プリント基板用コネクタ(ピッチ 5.08/5.00mm)製品の型式変更のお知らせ

OMNIMATE 5.08/5.00

ケーブル側ソケット: BLZP 5.0xHC/./270 (ネジ接続/ 270°タイプ)

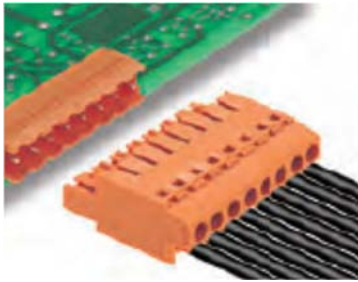
従来タイプ型式	HC バージョン型式
標準	BLZP 5.0x/./270	BLZP 5.08HC/./270
フランジ付	BLZP 5.0x/./270F	BLZP 5.08HC/./270F
LR レバー付	BLZP 5.0x/./270LR	BLZP 5.08HC/./270LR
	従来タイプ	HC バージョン
IEC 定格	400 V / 15.5 A / 0.2 - 4 mm ²	400 V / 23 A / 0.2 - 4 mm ²
UL 定格	300 V / 15 A / AWG 30 - 12	300 V / 20 A / AWG 26 - 12

基板側オインヘッダ : SL-SMT 5.0xHC/./180 (リフロー対応 / 180°タイプ)

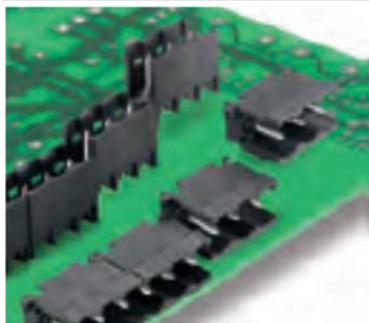
従来タイプ型式	HC バージョン型式
標準(箱梱包)	SL-SMT 5.0x/./180 BX	SL-SMT 5.08HC/./180 BX
標準(リール)	SL-SMT 5.0x/./180 RL	SL-SMT 5.08HC/./180 RL
クローズ(箱梱包)	SL-SMT 5.0x/./180G BX	SL-SMT 5.08HC/./180G BX
クローズ(リール)	SL-SMT 5.0x/./180G RL	SL-SMT 5.08HC/./180G RL
ネジフランジ(箱梱包)	SL-SMT 5.0x/./180F BX	SL-SMT 5.08HC/./180F BX
半田フランジ(箱梱包)	SL-SMT 5.0x/./180LF BX	SL-SMT 5.08HC/./180LF BX
半田フランジ(リース)	SL-SMT 5.0x/./180LF RL	SL-SMT 5.08HC/./180LF RL
	従来タイプ	HC バージョン
IEC 定格	400 V / 19 A	400 V / 27.5 A
UL 定格	300 V / 15 A	300 V / 18.5 A
